改善箇所説明図

(代表機種 WA380-6 の例)

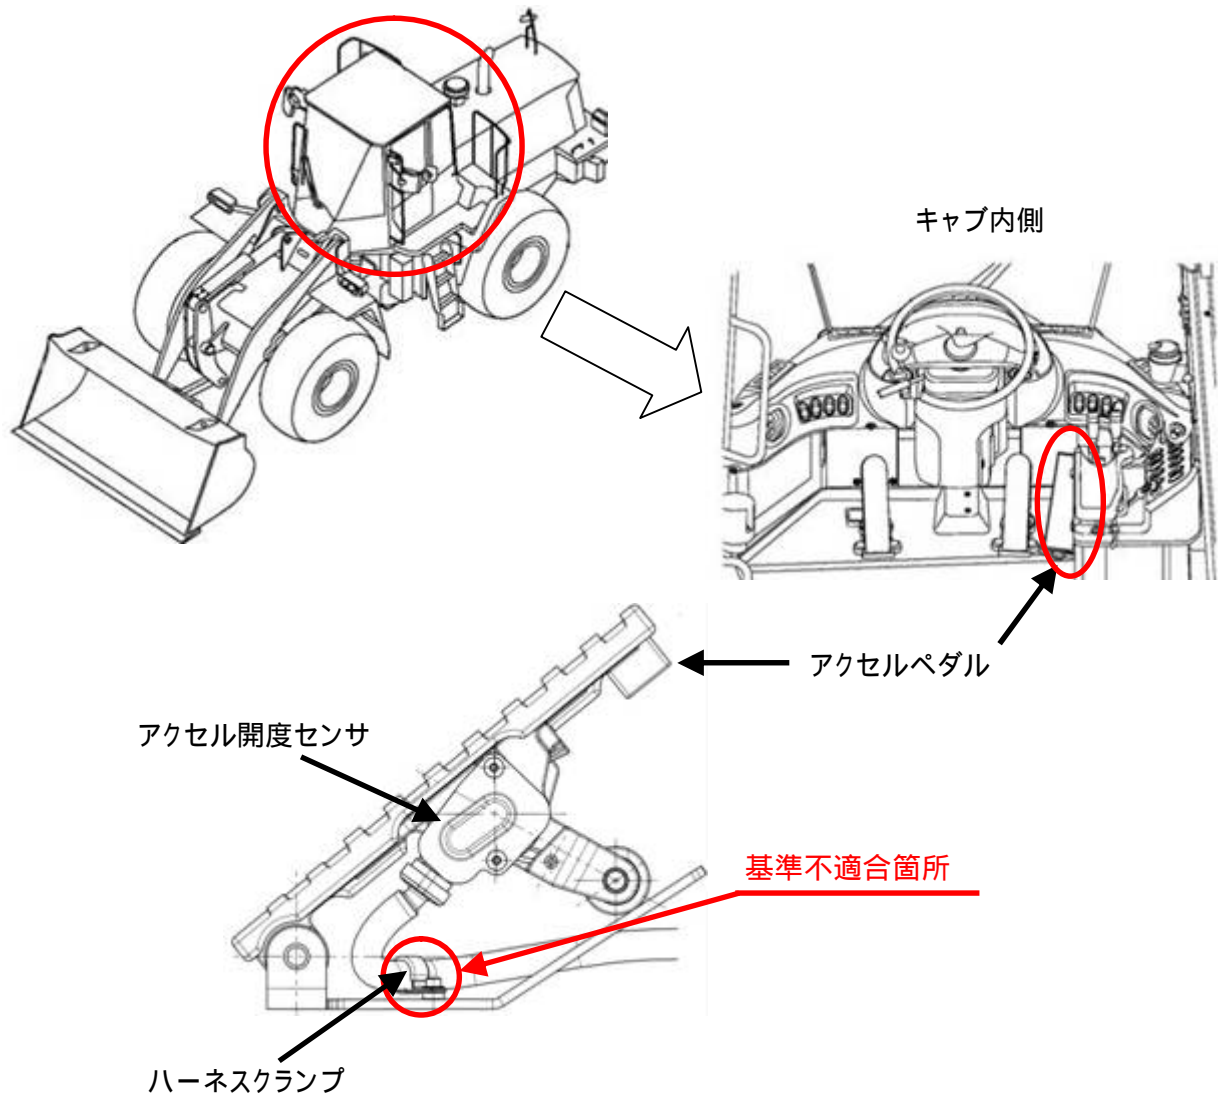
アクセルペダルに備えられているアクセル開度センサにおいて、ハーネスクランプの締付けトルクが不足しているものがあるため、そのままの状態で使用を続けると当該クランプが外れ、アクセル開度センサハーネスとアクセルペダルが干渉するおそれがある。

改善措置の内容: 全車両、アクセル開度センサハーネスクランプの取付けボルトを正規トルクで締付ける。

識別: ハーネスクランプ部を白色ペイントで塗布する。
